# Verkeersveiligheidsaudit N226 Onderdoorgang Maarsbergen

Opdrachtgever: Van Gelder  
Opgesteld door: Marco van Leersum, Biem Troost  
Project: VVA-2 ODG Maarsbergen  
Projectnummer: 23-016  
Documentnummer: 23-016-VVA-RAP-ALG-2-001  
Versie: 1.0  
Status: Definitief  
Datum: 5 januari 2024

Deze audit fase 2 wordt uitgevoerd op het Definitief Ontwerp, dit rapport beschrijft de resultaten van deze VVA-2.

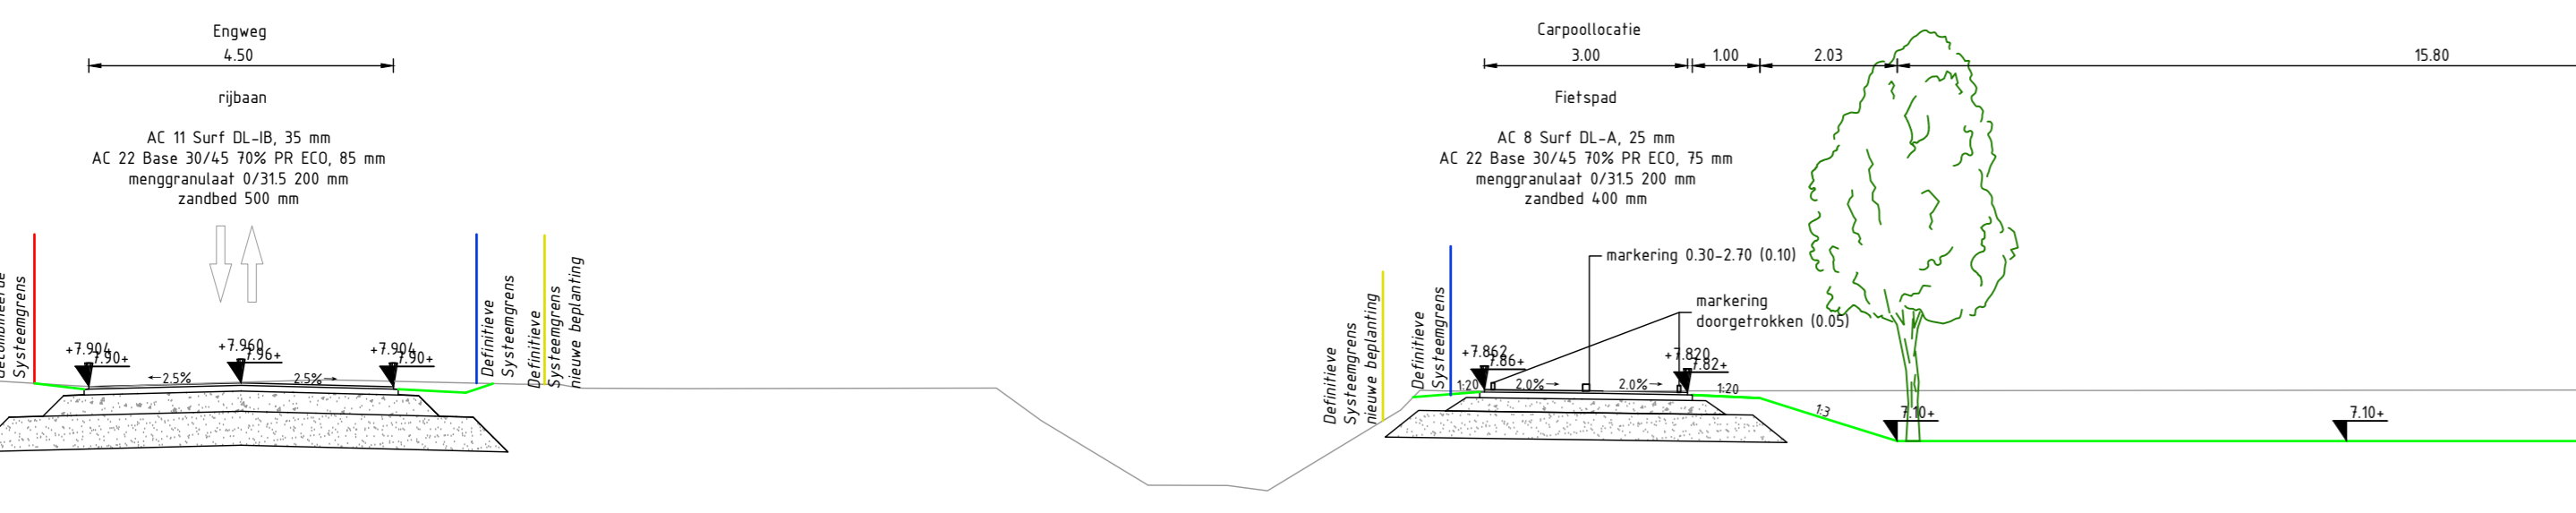
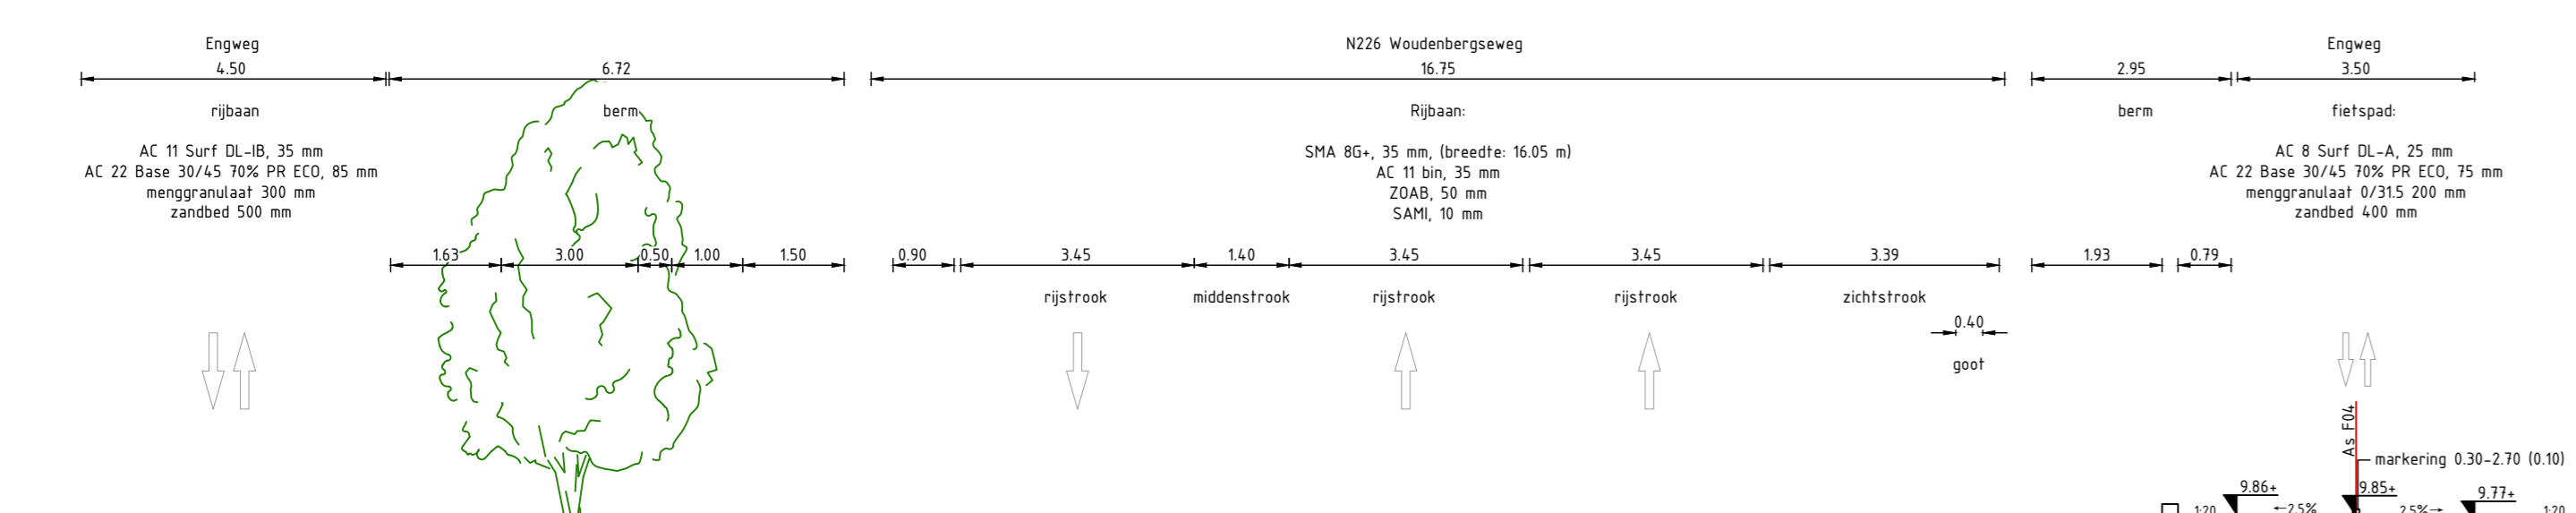
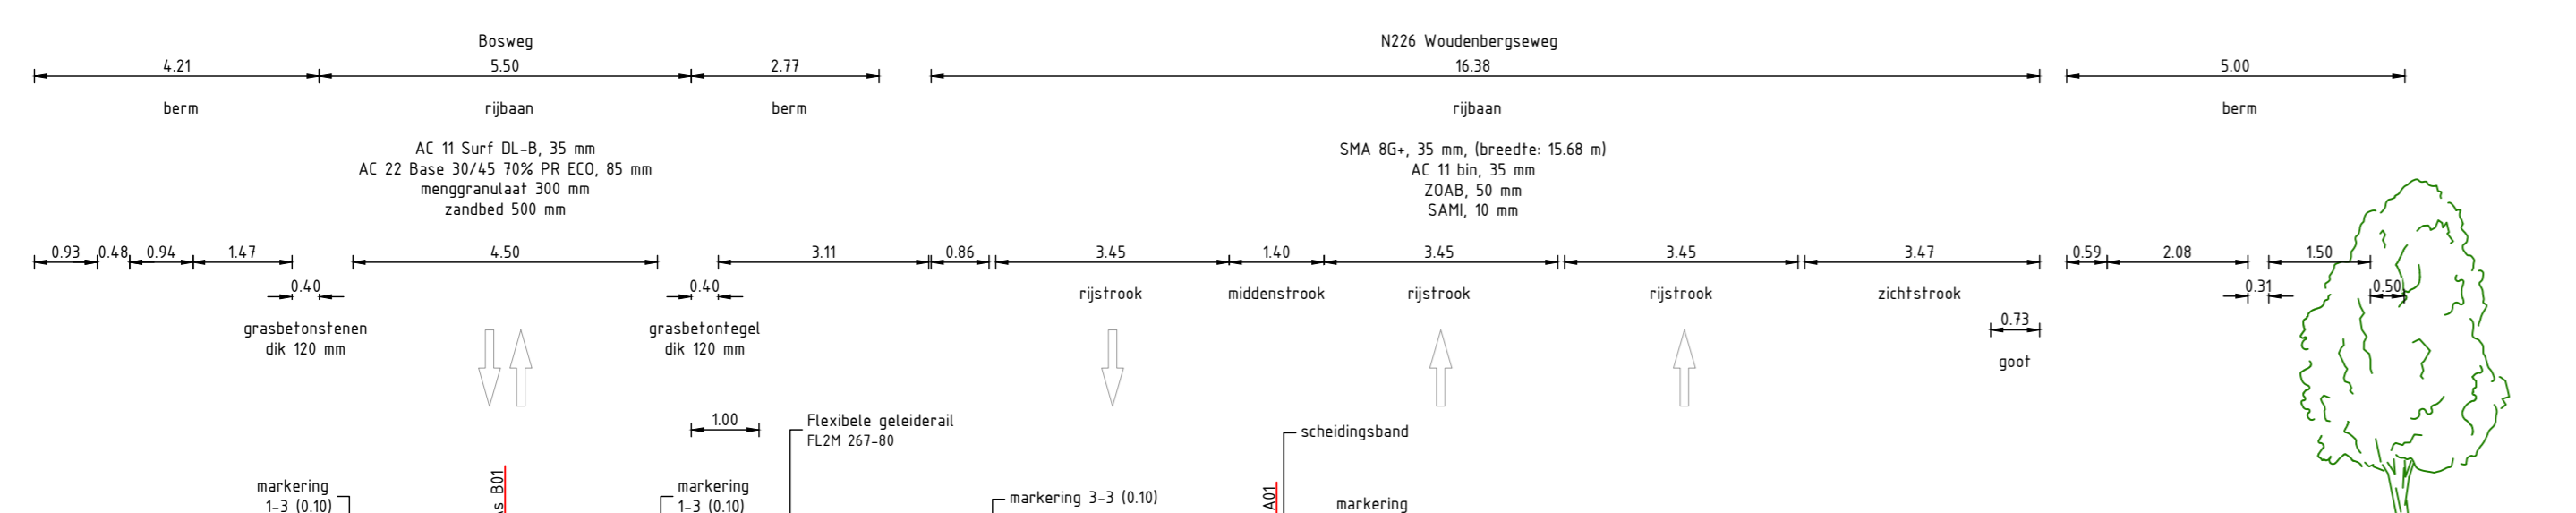
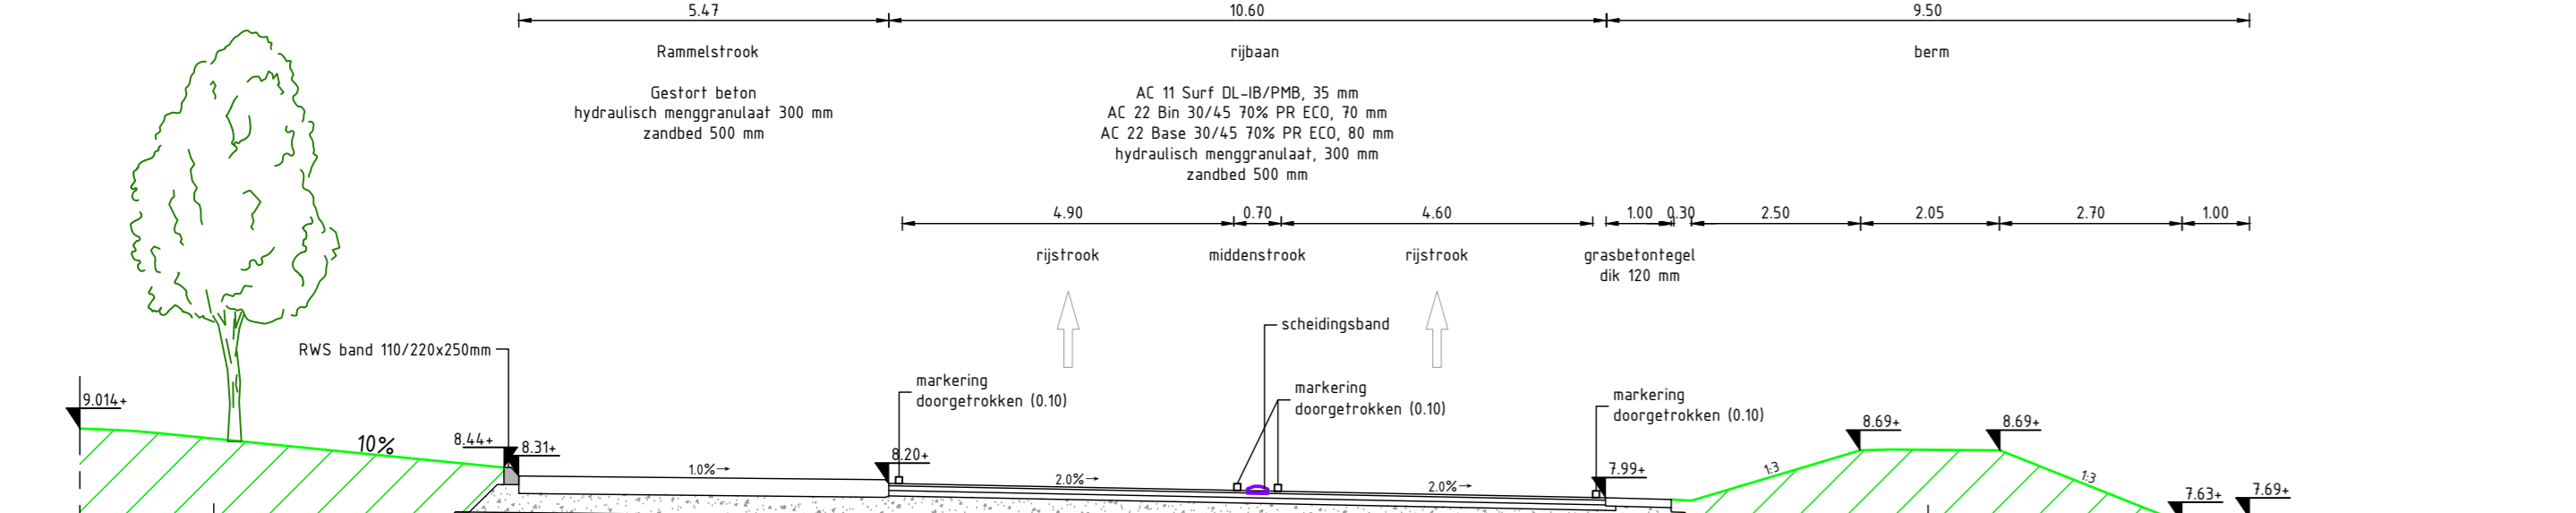
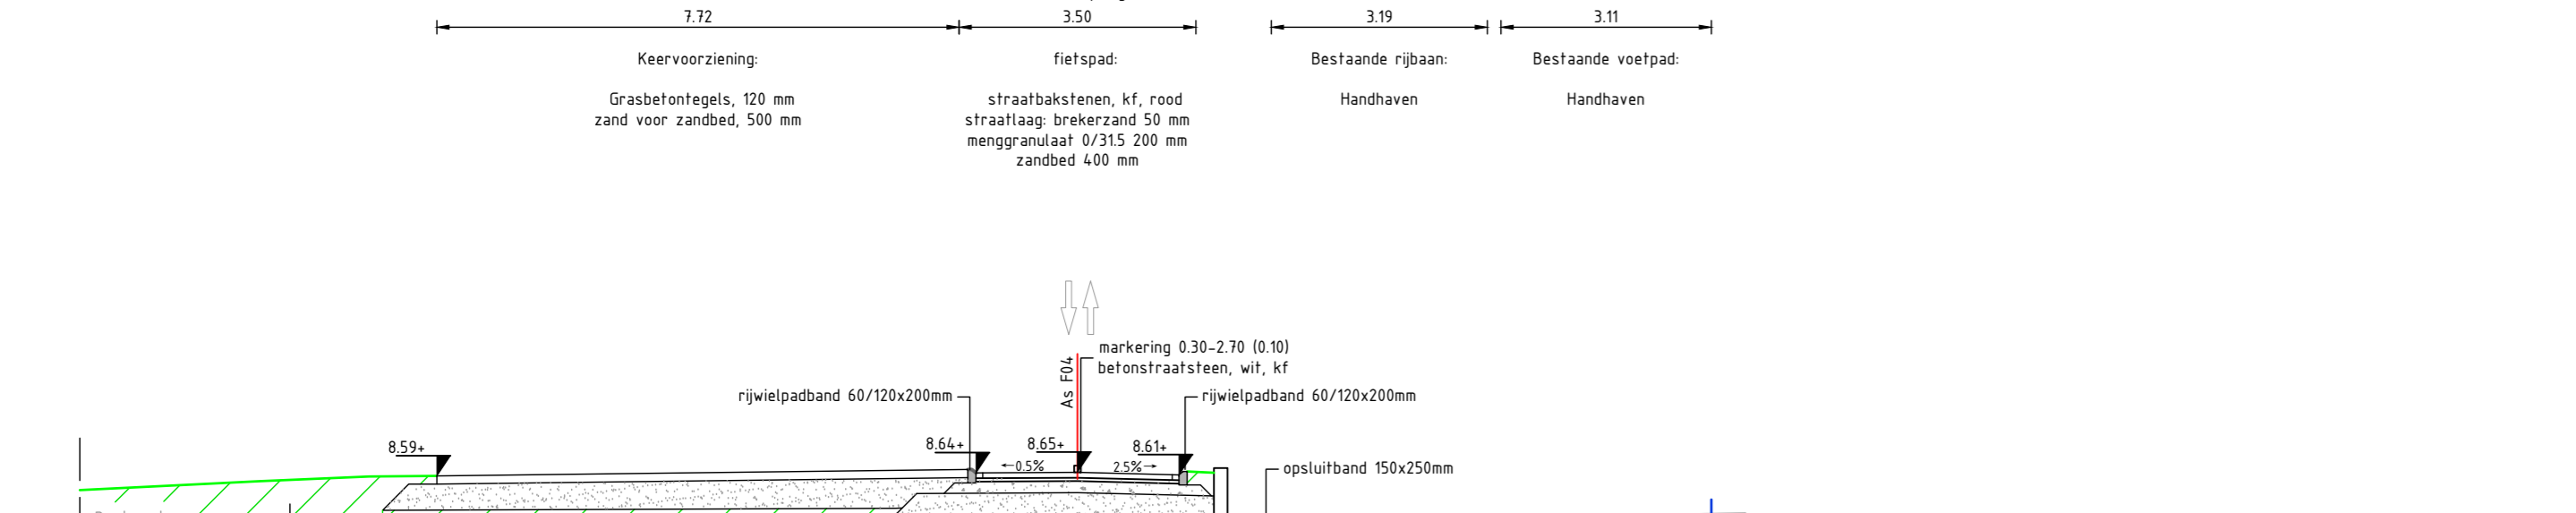
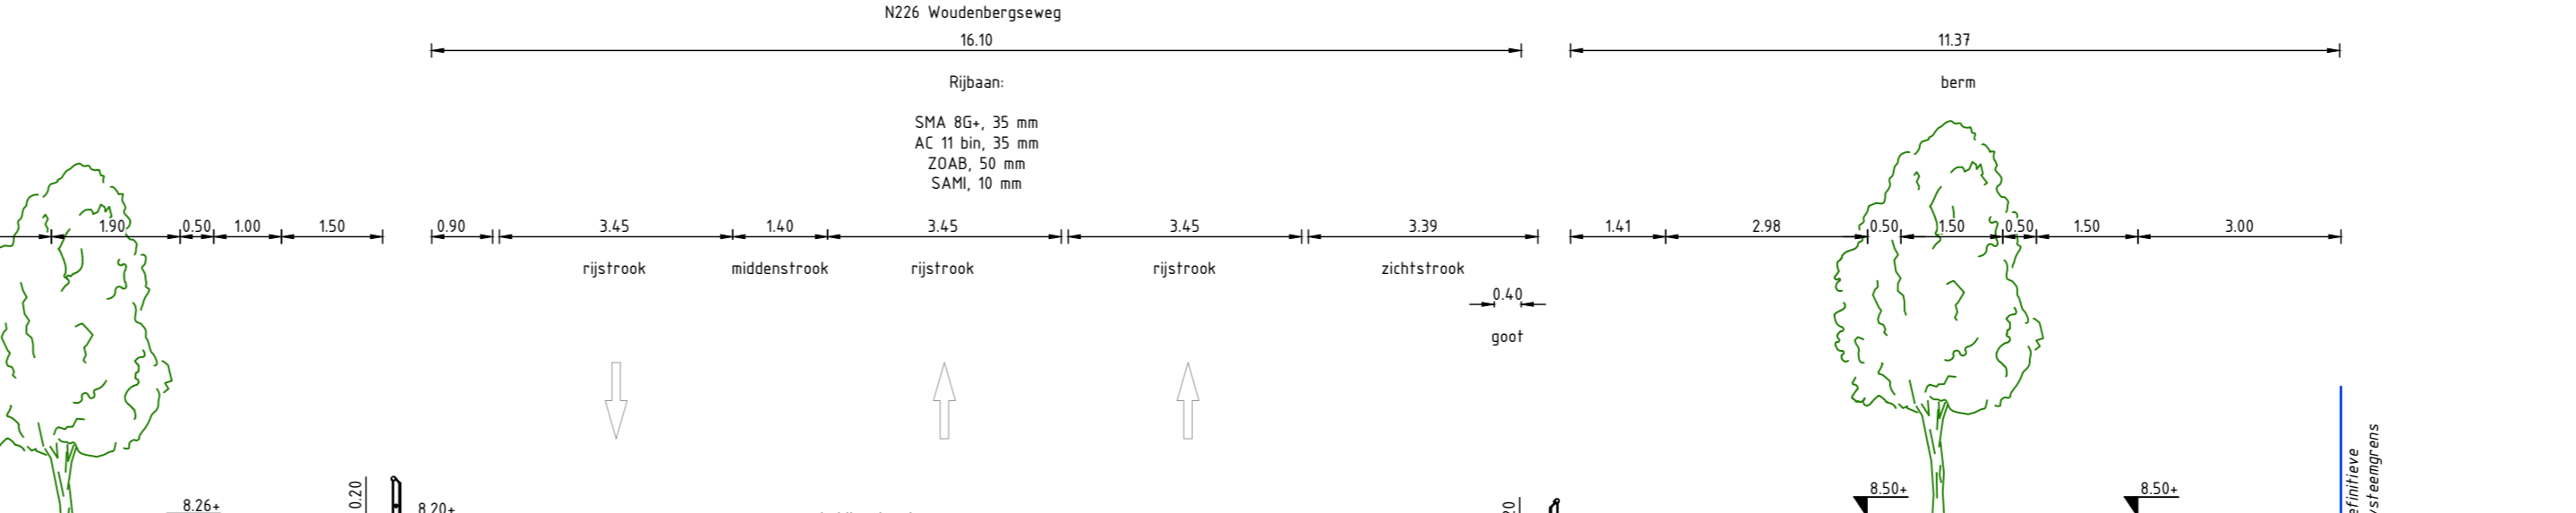
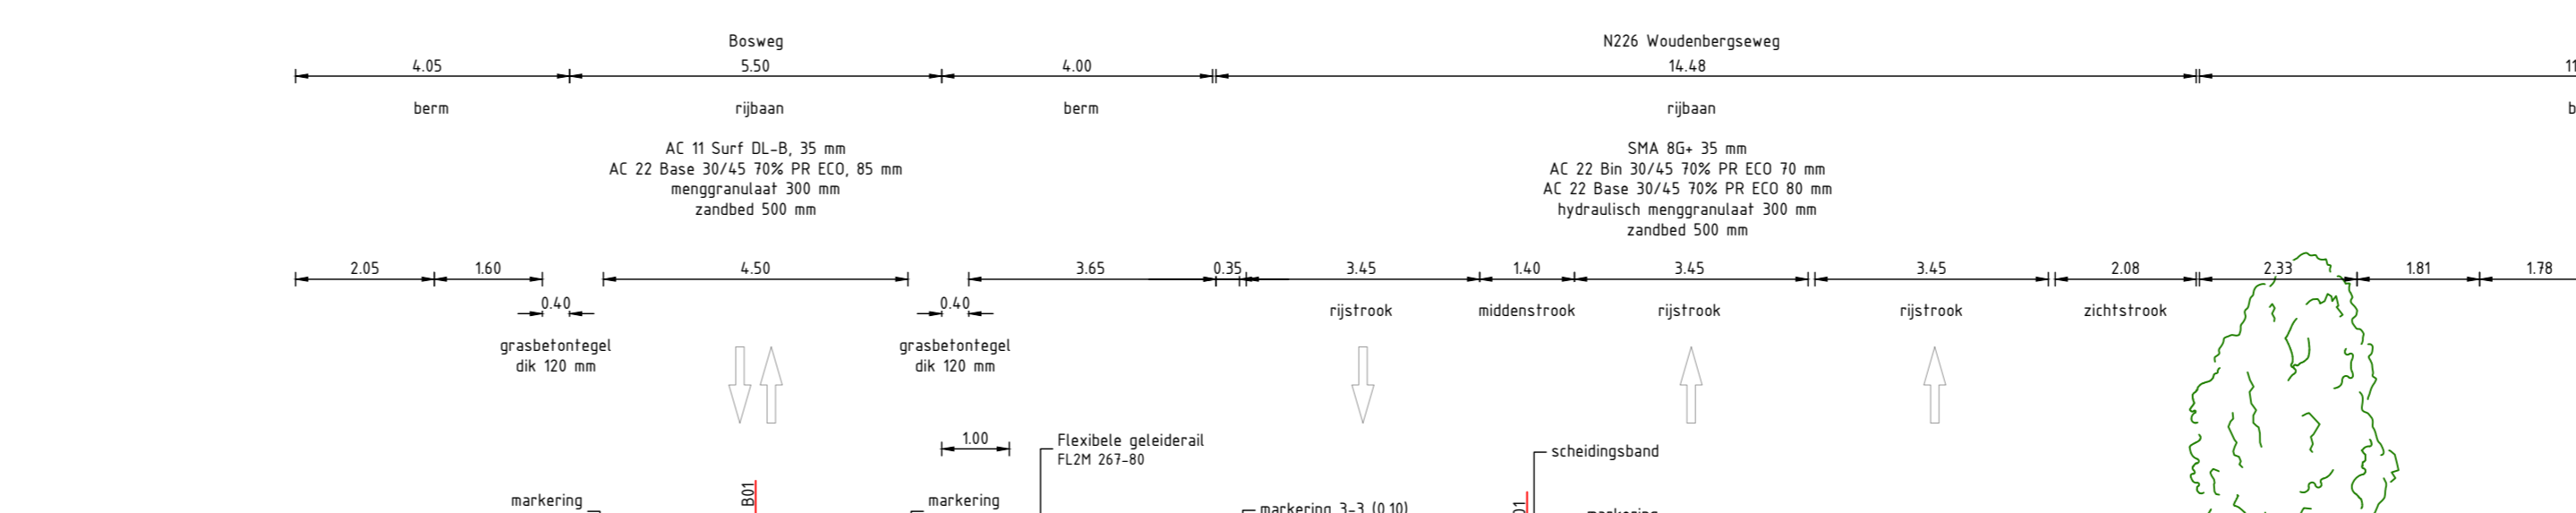
Tek.nr.	Volgnr.	Probleembeschrijving	Verkeersveiligheidsrisico's	Ernst	Oplossingsrichting
DWP	2.3.01	De zichtstrook in de onderdoorgang is uitgevoerd conform de naastgelegen rijstroken (asfalt). Dit geeft de indruk van een vluchtstrook en geeft een andere uitstraling (type) van de weg. Dit kan leiden tot een afwijking in het verwachtingspatroon van de weggebruiker met een hogere rijsnelheid tot gevolg.	Door de hogere rijsnelheid komen diverse veiligheidswaarden (zoals zicht) in het geding waardoor een verhoogde kans is op kop-staart botsingen en eenzijdige ongevallen.		Aangepaste inrichting of afscherming van de zichtstrook zonder beperking van het zicht. B.v. geen deklaag of een band ter afscheiding.
DWP	2.3.02	In de tunnelbak wordt de barrier niet doorgetrokken tot begin van de bak/vloer. Hierdoor ontstaat er een botte beëindiging van de bak en/of barrier in rijrichting. Bij de afrijdende richting dient het einde van de barrier afgewerkt te worden.	Aanrijding van een obstakel met kans op ernstige verwondingen door de vormgeving van het object.		Barrier doortrekken en aansluiten op een veilig begin zoals een terminal.
